Internt notat

Emne: Uttale vedkomande søknad om ferdigmelding

Teknisk drift viser til førespurnad om uttale ferdigattest snuareal med tilhøyrande skråning og murar – gbnr 137/573.

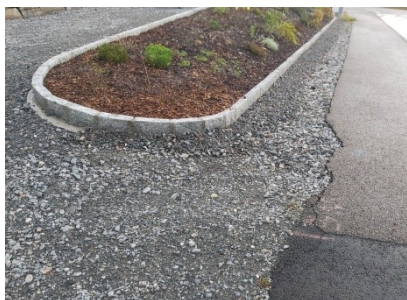
I vår uttale har teknisk drift satt krav til tiltak. Iht til våre krav er to av vilkår ikkje stetta.

Mellom skråning og fortau skal det opparbeidast eit grøfteareal med ei breidde på minimum 1,0 meter. I søknad vart det opplyst om at det ikkje skulle etablerast mur langs kommunalt fortau. Murkant mot fortau er ikkje ei del av godkjenninga. Kommunalt grøft skal opparbeidast iht til gjeldande regelverk. Fall frå fortau skal gå frå 0 ved kant fortau til ei dybde på ca 30 cm ei avstand 1 meter frå fortauet. Murkant kan komme i konflikt med drift og vedlikehald av fortau og veggrøft.

Ny mur (ved veglysk) skal være etablert slik at den hindrer utrasing av masser mot veglysk og fortau. Vi ønskjer dokumentasjon på korleis natursteinsmur er fundamentert for å hindre utrasing.
